Mission régionale d'autorité environnementale

Avis délibéré de la mission régionale d'autorité environnementale sur le projet de stockage de l'entreprise Fluidra, au sein d'un bâtiment existant, porté par la société GXO Logistics France, sur la commune de Saint-Vulbas (01)

Avis n° 2023-ARA-AP-1602

Avis délibéré le 7 novembre 2023

Figure 2 : aménagement intérieur du bâtiment (source : étude d'impact)

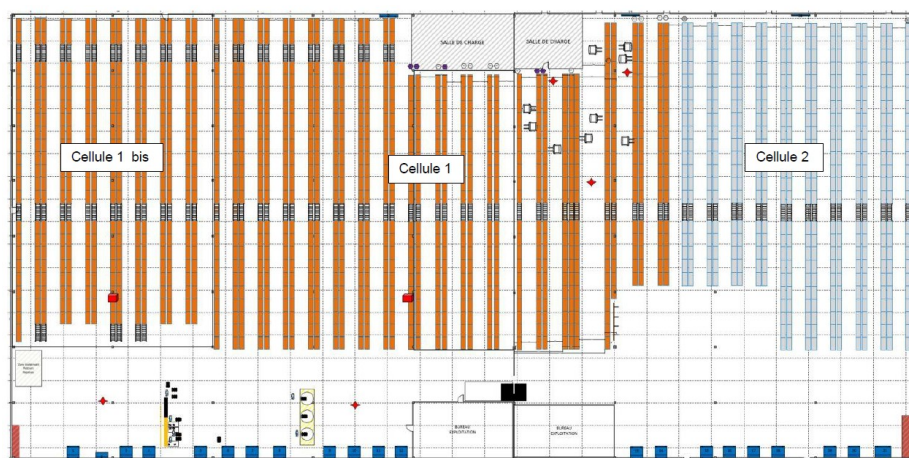
L'Autorité environnementale recommande de joindre au dossier les fiches de sécurité des produits stockés et de justifier l'absence de rétention pour les cellules 1 et 2. Elle recommande de préciser la méthodologie permettant de s'assurer de l'étanchéité de la dalle béton du bâtiment et, éventuellement, d'en préciser les dispositifs de surveillance de la nappe en cas de pollution des sols et eaux souterraines.

Le scénario d'un incendie de plusieurs cellules de stockage pouvant aller jusqu'à l'incendie généralisé du bâtiment n'a pas été retenu, or les effets thermiques modélisés permettent de constater que les flux thermiques sortent des limites de propriété et impactent le bâtiment situé à l'ouest du site. Le degré coupe-feu de la porte entre la cellule 1 et la cellule 2 (le degré coupe-feu des portes est inférieur à celui

du mur) et la non indépendance de la cellule 1bis par rapport à la cellule 1 sont de nature à favoriser un scénario de propagation d'un incendie à la totalité du bâtiment.

- le scénario correspondant à la propagation d'un incendie d'une cellule de stockage à l'ensemble du bâtiment soit étudié et que l'ensemble des mesures nécessaires pour en éviter les conséquences en dehors du site soient mises en œuvre ;
